玄海原子力発電所3号機及び4号機 海水ポンプ取替工事
設計及び工事計画変更認可申請の概要について

2021年4月1日
九州電力株式会社

【海水ポンプ取替前後 概要図】

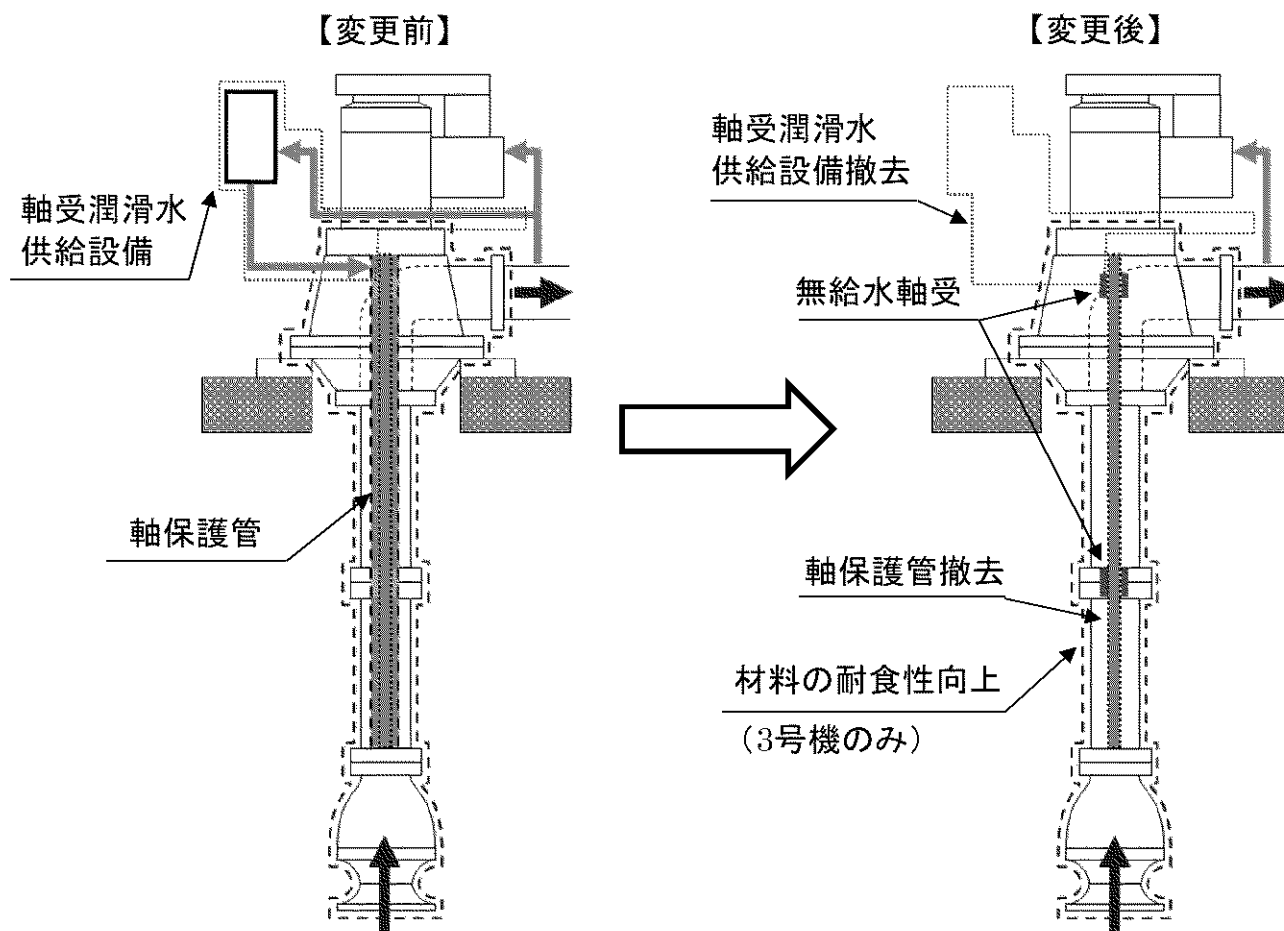
玄海原子力発電所3,4号機の海水ポンプについて、海水ポンプエリアの防護壁設置に伴う運転・保守スペースの確保及びポンプ再起動時の信頼性向上を目的として、軸保護管及び軸受潤滑水供給設備が不要な無給水軸受を採用した海水ポンプへの取替を行う。

また、3号機については耐食性に優れた材料への変更を行う。

海水ポンプの取替前後の主な変更点について、以下に示す。

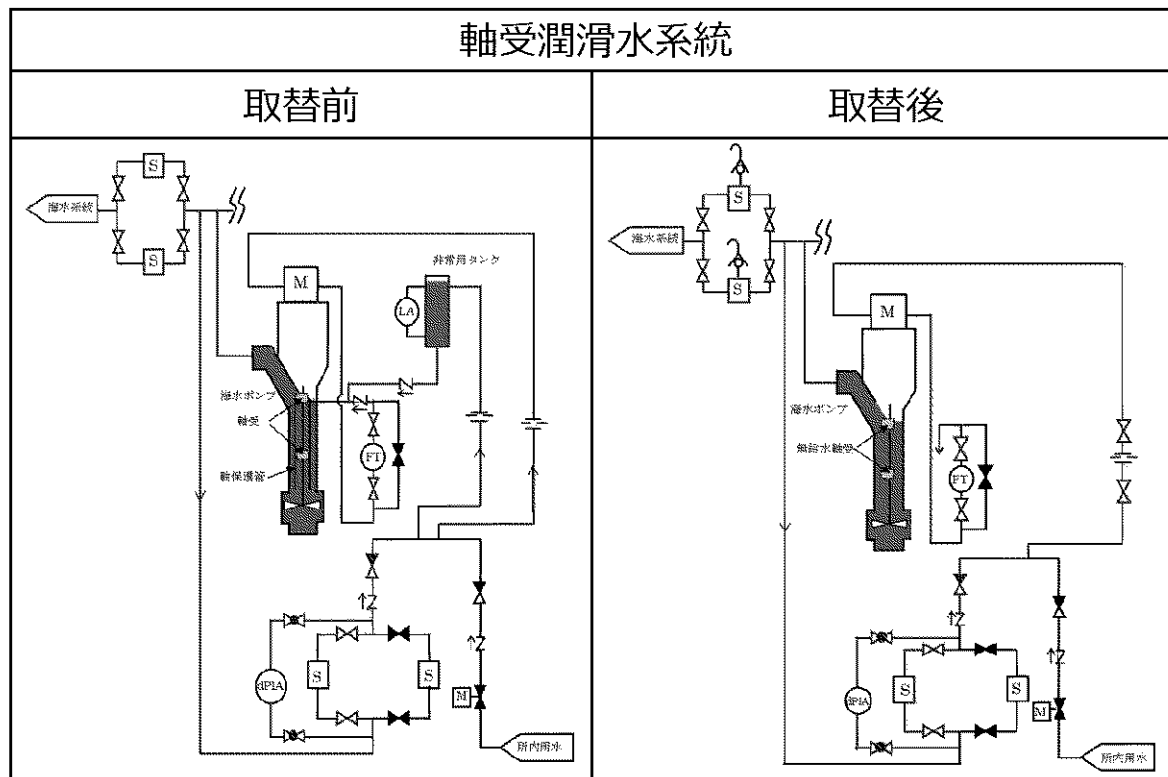
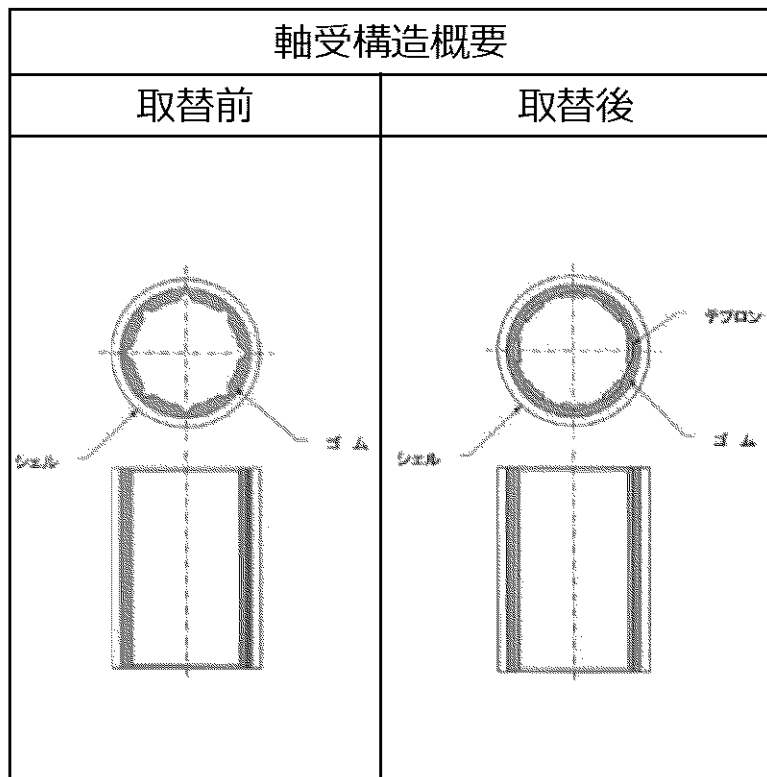
変更内容		取替前	取替後
無給水軸受の採用	起動時の軸受潤滑が不要となるため、軸保護管及び軸受潤滑水供給設備の撤去	ゴム軸受	無給水軸受
ケーシング材料の変更（3号機）	更なる安全性の向上を目的に耐食性の優れた材料に変更 ※材料の比重が大きくなることにより、海水ポンプの重量増。4号機は既に耐食性に優れた材料を採用しているため、重量変更なし。	SCS13	GSCS16
